0119-0001-2023 מספר פרויקט במכון הבקרה

דוח ביניים מספר 1 - המפרש 11, אשדוד

הריסה ובניה מכוח תמ"א 38, הריסת 4 דירות קיימות ובניית 28 יח"ד על קומת מרתף אחת.

31	זיון קירות ממשיכים	השלמת נתונים נדרשת כעת
----	--------------------	------------------------

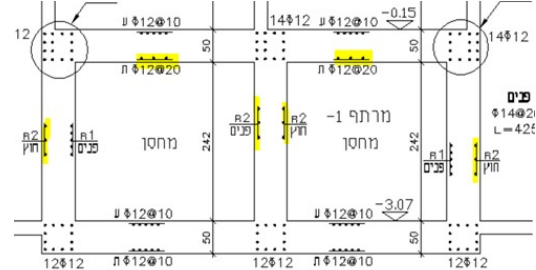
9.1.24 זיון קירות יורדים ותקרות - נדרשת רשת בפסיעה של 10

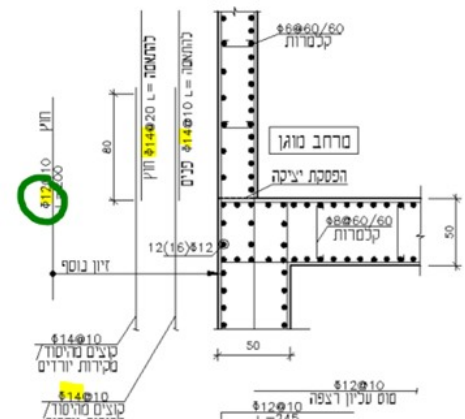
יש לתקן בפרט - קוטר הברזל הנוסף כקוטר הברזל העיקרי שנכנס לצומת

34	פרטי ריתום	השלמת נתונים נדרשת כעת
----	------------	------------------------

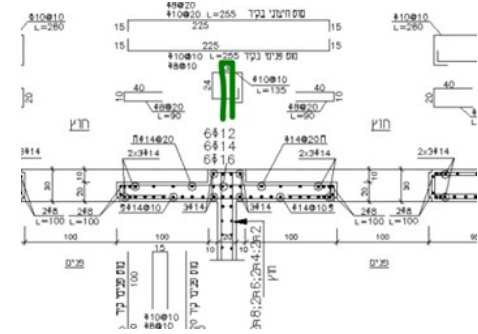
9.1.24 פרט ריתום אופקי בין ממ"דים צמודים - יש להוסיף "ח"

35	פרטי דלת	השלמת נתונים נדרשת כעת
----	----------	------------------------

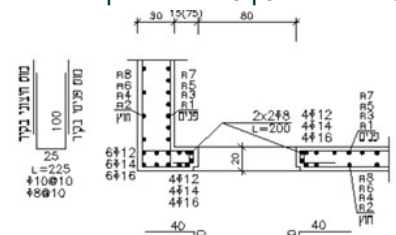
פרטי דלת -

א. חסר "ח"

ב. קוטר הברזל - קוטר הברזל בקירות

פרטי חלון	36
השלמת נתונים נדרשת כעת

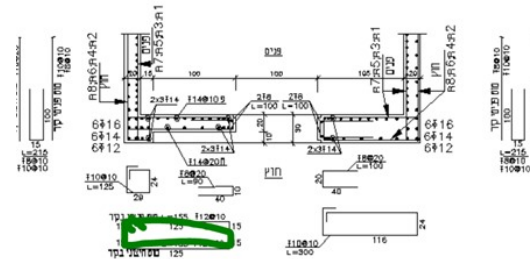
9.1.24 יש לסגור מוט ברזל כחישוק (קצר מ 175 ס"מ)

יש לצרף נספח תנועה כולל סימון חניות, רדיוס סיבוב כבאית, נסיעה לאחור		
24	הצהרת מתכנן מערכת מים לפי הוראת נציב 529	השלמת נתונים נדרשת כעת
הערות: 9.1.24 נא להגיש הצהרת מתכנן מערכת המתזים		
רחבת כיבוי וחלונות חילוץ		
32	רחבת כיבוי אש ודרך גישה	השלמת נתונים נדרשת כעת
הערות:

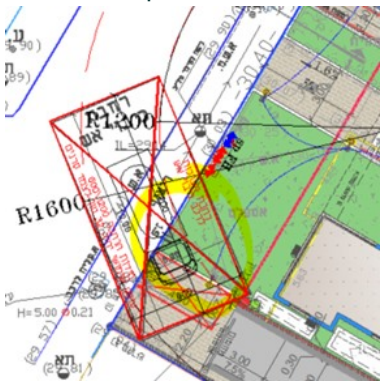
- א. תנועה לאחור של הכבאית מעל 46 מ'
- ב. הרחבה מעל רצפת החניון - יש להגיש הצהרת מתכנן שלד הבניין לעומס הכבאית
- ג. הרחבה מתוכננת על מדשאה.
- ד. תוואי הרחבה מעל קו ביוב עירוני - עמידה בעומס כבאית

פיתוח		
53	כניסה לחניונים סגורים תת קרקעיים בשטח העולה על 150 מ"ר	השלמת נתונים נדרשת כעת

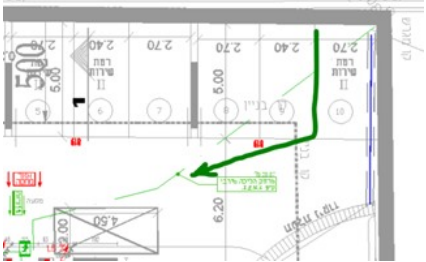
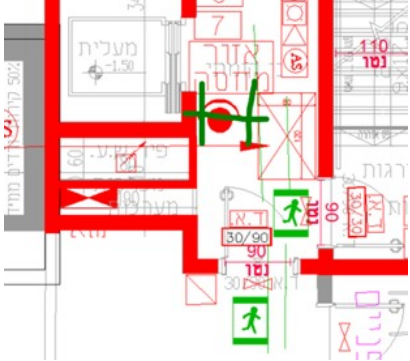
הערות:
9.1.24 חסר שילוט שלט בכניסה לחניון "אסורה כניסה לרכב המונע בגז גפ"מ" (לחילופין סידור מאושר על ידי כבאות)

מרתפים		
62	מרכיבי דרך מוצא (פרק ב')	השלמת נתונים נדרשת כעת

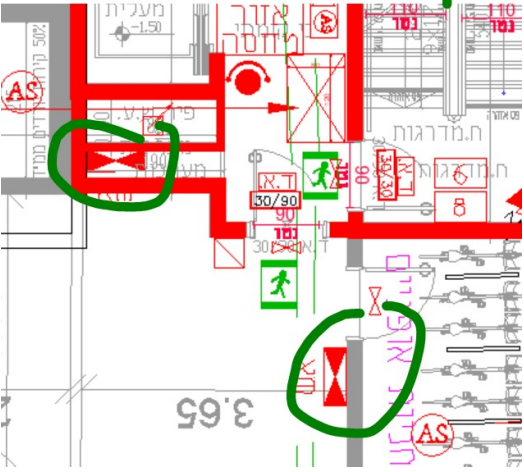
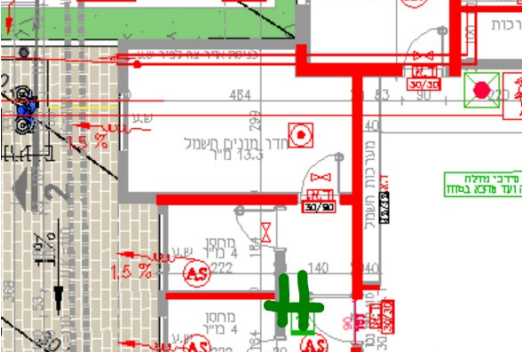
הערות:
9.1.24 אופן מדידת מרחקי הליכה מחניות - לא חוצה את החנייה

מרתף 1 - רוחב מעבר ליד אזור מחסה קטן מהדרוש

השלמת נתונים נדרשת כעת	הפרדות ועמידות אש (פרק ג')	83
------------------------	----------------------------	----

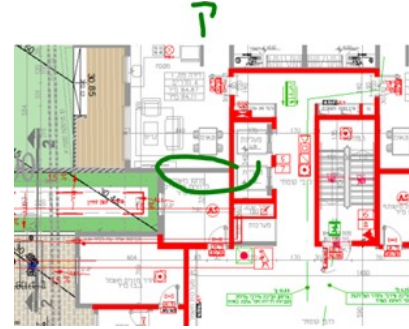
9.1.24 הפרדת אש קומת קרקע - מחסן

השלמת נתונים נדרשת כעת	מרכיבי דרך מוצא (פרק ב')	102
------------------------	--------------------------	-----

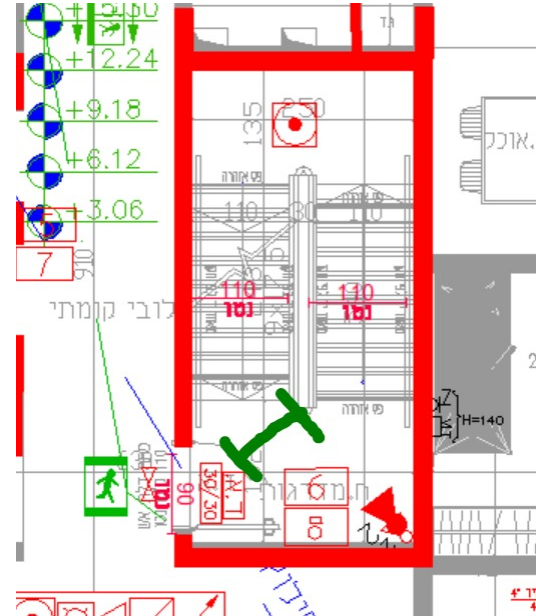
14.1.24 יש להוסיף מידה בחדר המדרגות

38	ביוב - צ"א	השלמת נתונים נדרשת כעת
----	------------	------------------------

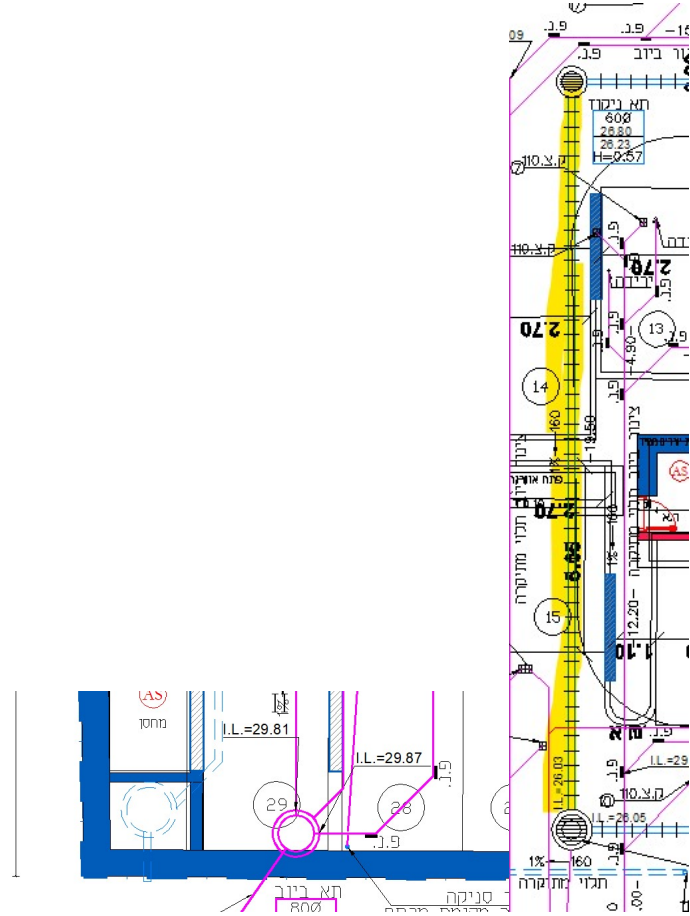
1. שוחות ניקוז רצפת המרתף כולל שוחת הביוב במגרש קרובות ליסודות המבנה, יש לקבל אישור הקונס' בעניין,

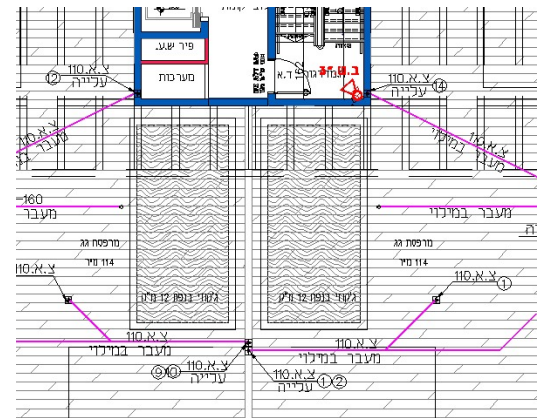
1. ניכר כי צובר הגז קרוב לשאר התשתיות,
נדרש לפעול לפי ת"י 158,
ולקבל אישור חברת הגז המתקינה,
• אישור חברת הגז למיקום ונפח צובר גז

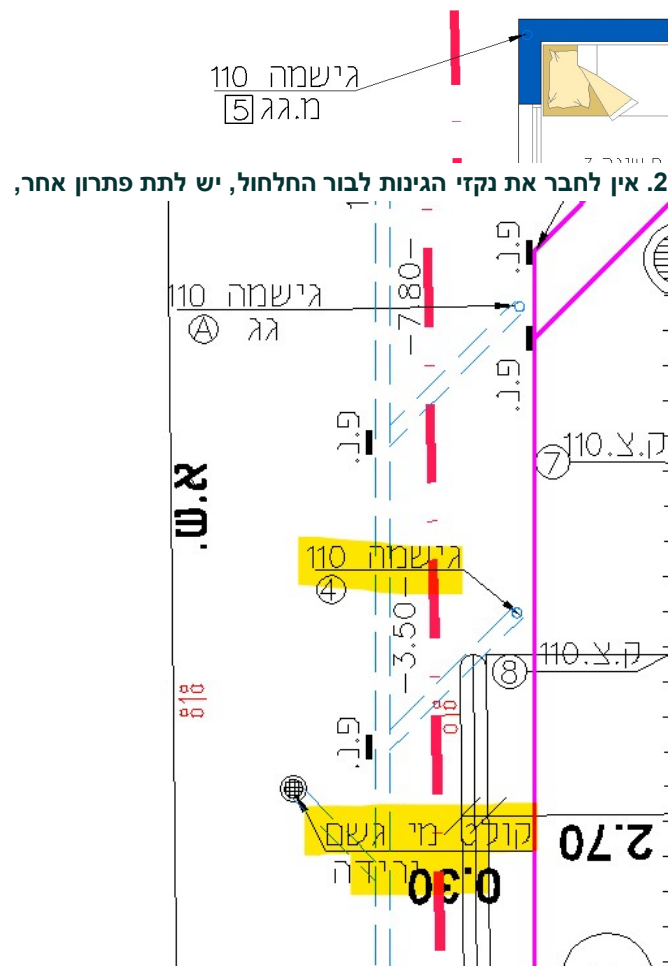
1. ניכר כי צמגים עוברים בעמודי בטון, יש לקבל התייחסות הקונס' בעניין,

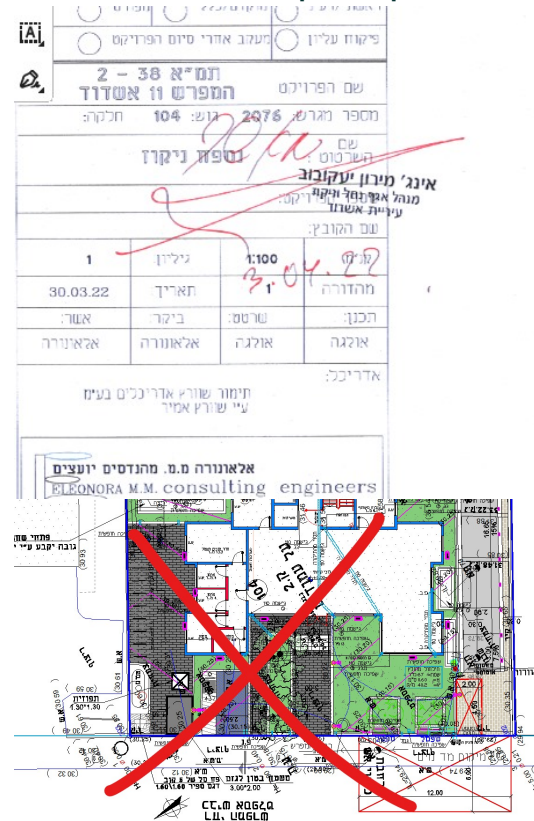
14) 3. אישור הניקוז שהתקבל אינו מתאים לנספח הסניטרי, יש להעלות אישור חדש שמתאים לפתרון המוצע,

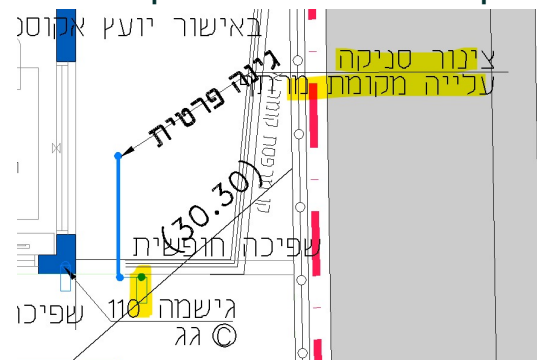
4. אין לחבר את רמפת הירידה למרתף בשפיכה חופשית,

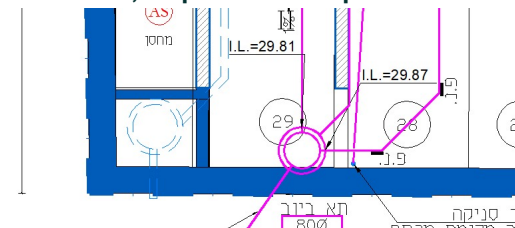
5. בור החלחול קרוב ליסודות הקירות, יש לאשר את מיקום בור החלחול כולל פרט בור ההחדרה מול הידרולוג ויועץ הקרקע והקונס',

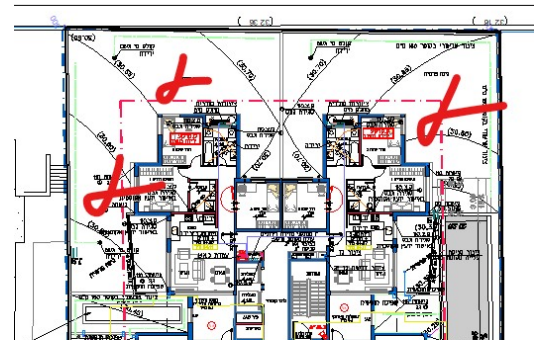
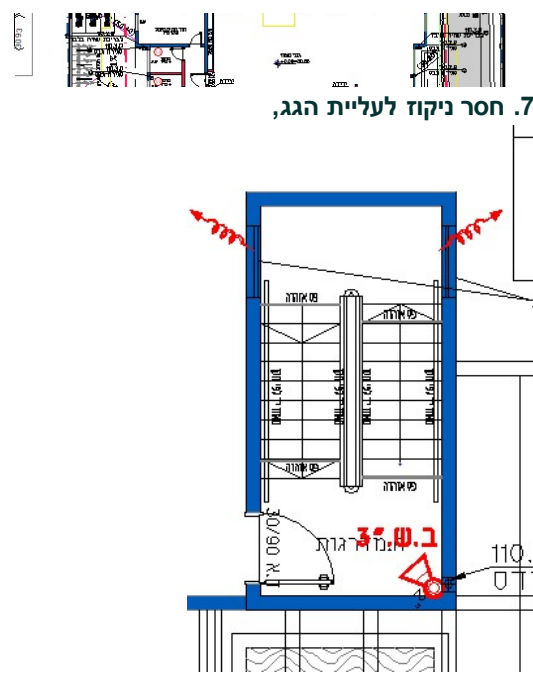
6. ניכר כי אין מספיק נקזים לניקוז הגינות מעל תקרת המרתף, יש להוסיף
